Úřad městské části Praha 5
odbor stavební a infrastruktury
nám. 14. října 1381/4
150 22 Praha 5

VYJÁDŘENÍ ÚČASTNÍKA ŘÍZENÍ
K ÚZEMNÍMU ŘÍZENÍ „BARRANDOV KASKÁDY 1. ETAPA – OBJEKTY F,G,H,I“ V K.Ú. HLUBOČEPTY

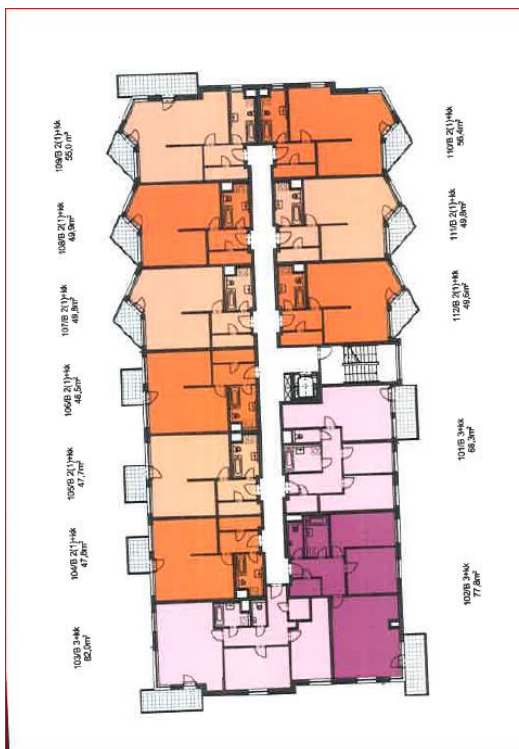
- (14) O tom, že Žadatel hodlá tuto taktiku opakovat svědčí nejen téměř identický půdorys budovy F (obr. 3), ale i dispozice bytů 1+kk v budově H, kde jsou do jediné místnosti navrhovány dvoje dveře těsně vedle sebe. Viz obr. 4. Důvod této stavební speciality – dvojíých dveří – by měl Žadatel věrohodně vysvětlit.
